## Rapport complémentaire no° 1

# Centrale SM-2, puissance additionnelle Étude d'impact sur l'environnement

Août 2000

## Tecsult Environnement Inc.

SURE C1 : Caractérisation des dépots meubles et des zones d'argile sensibles

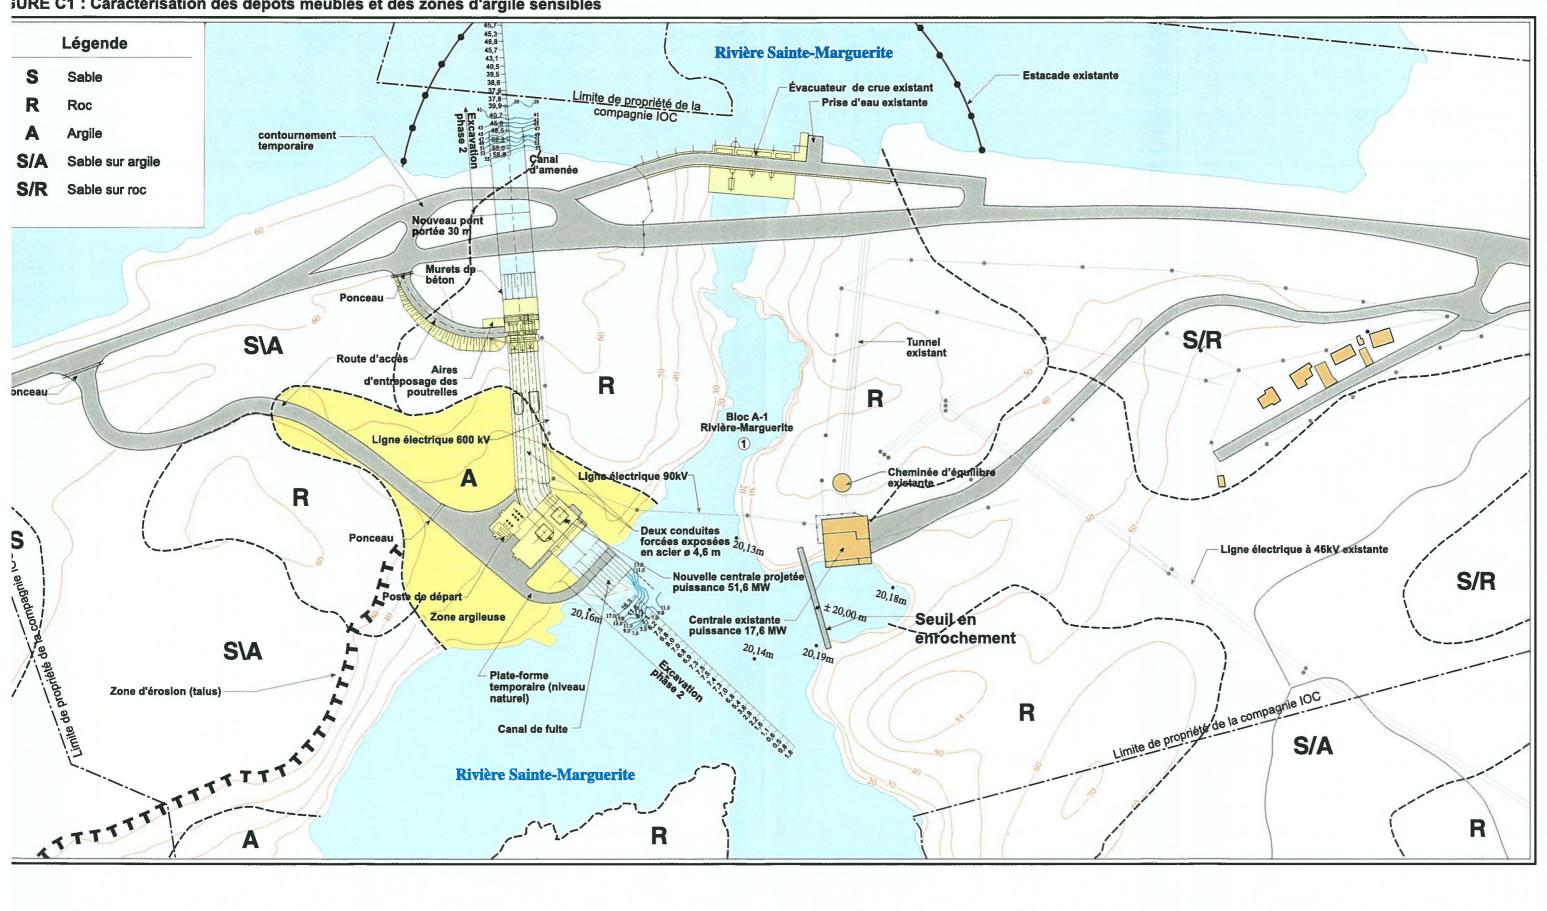
Question 19 Les risques d'érosion ou d'affaissement du talus par la construction du chemin nécessitent certaines clarifications. Ainsi, les zones d'argile sensibles doivent être localisées en rapport aux infrastructures de la centrale et de la route d'accès. Les risques pour la sécurité des personnes devront être déterminés et des mesures d'atténuation doivent être proposées, le cas échéant.

Question 9 Montrer sur le plan de la figure 3.1 l'extension complète du canal d'amenée dans le réservoir SM-2. De la même manière, montrer l'extension complète du canal de fuite dans le bief aval.

La figure C-1 (à l'annexe 2) présente les zones d'argile sensibles dans le secteur de la future centrale et de son chemin d'accès. Les talus situés dans des zones d'argile sensibles de part et d'autre de la route d'accès à la future centrale seront ensemencés hydrauliquement à la fin des travaux afin d'y accélérer la reprise de la végétation; une membrane géotextile sera utilisée pour empêcher l'entraînement des semences dans les zones de pente forte.

La figure C-1 (à l'annexe 2) montre l'extension complète du canal d'amenée et du canal de fuite.

FIGURE C2 : Description de la sablière proposée pour la disposition temporaire des matériaux de déblais excédentaires

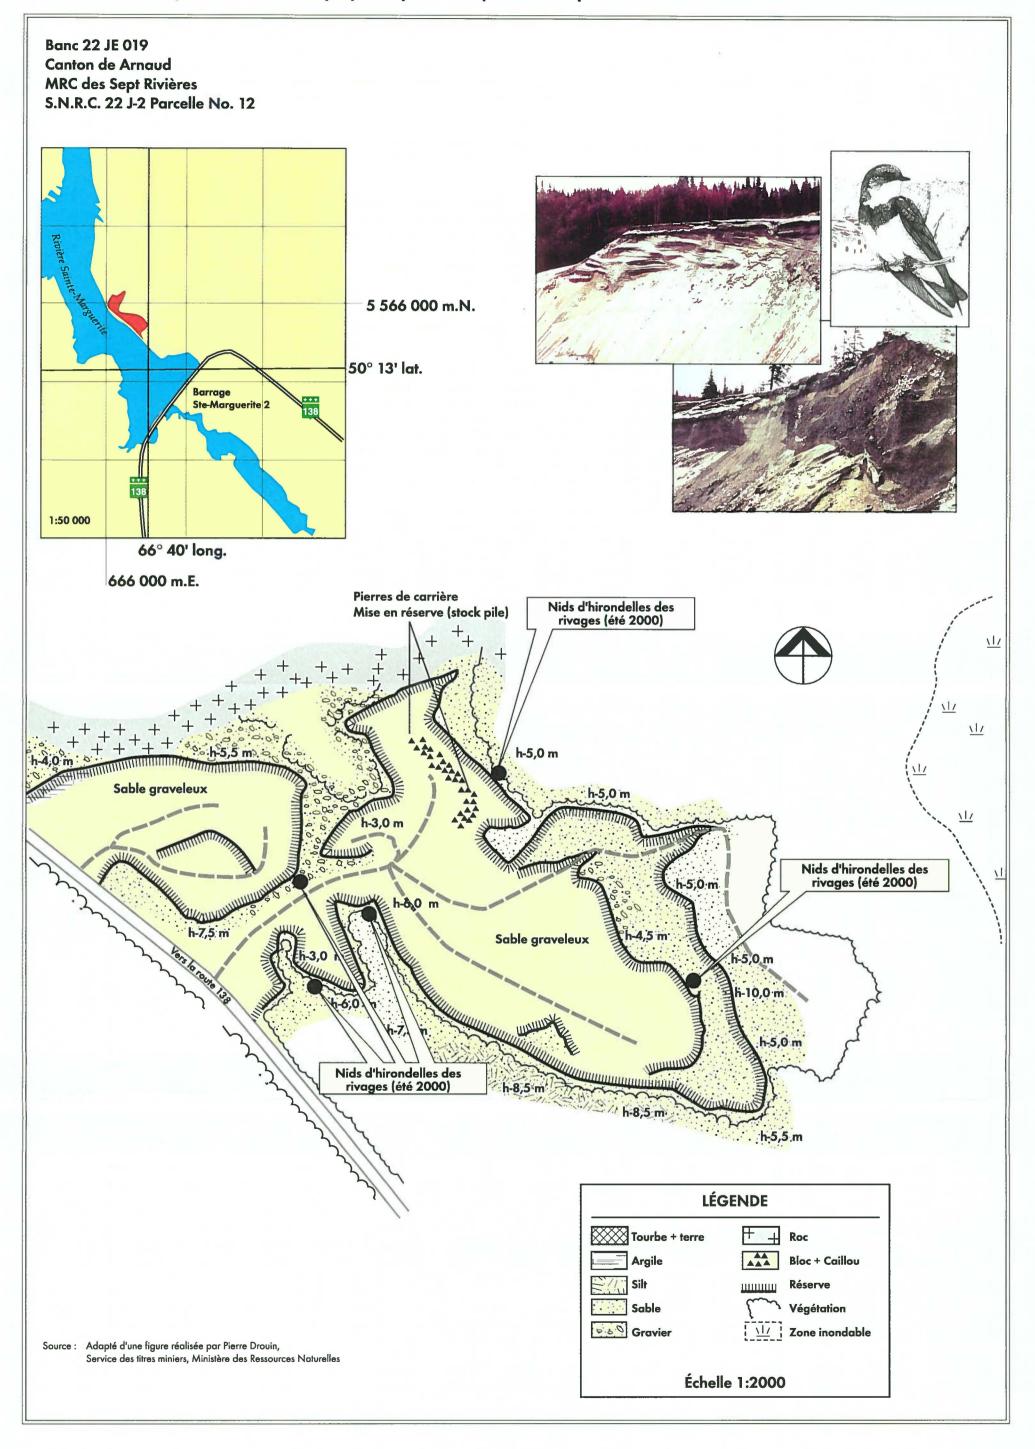
# Question 5 La liste présentée dans le tableau 2.11 est incomplète car elle ne se base qu'uniquement sur l'Atlas des oiseaux nicheurs du Québec. Compléter et valider cette liste par un inventaire sur le terrain et vérifier si le secteur de la sablière héberge une colonie d'hirondelles de rivage.

Question 16 À la page 3-42, il est mentionné qu'environ 87 000 m³ de déblais seront déposés dans une sablière située à environ 1 km à l'est du réservoir SM-2. Localiser cette zone de dépôt ainsi que le chemin parcouru par les camions.

Une description détaillée, incluant un plan et des photographies pertinentes du site est présentée à l'annexe 2 (figure C-2). Cette sablière a été proposée comme site de disposition des déblais excédentaires à la suggestion de M. Pierre Drouin, géologue du ministère des Ressources Naturelles à Sept-Îles. En effet, la hauteur de la nappe phréatique dans certaines dépressions de cette sablière limite présentement son potentiel d'exploitation. Il serait donc possible d'entreposer temporairement les matériaux de roc excédentaires dans ces dépressions. Ces matériaux pourraient être utilisés ultérieurement à d'autres fins.
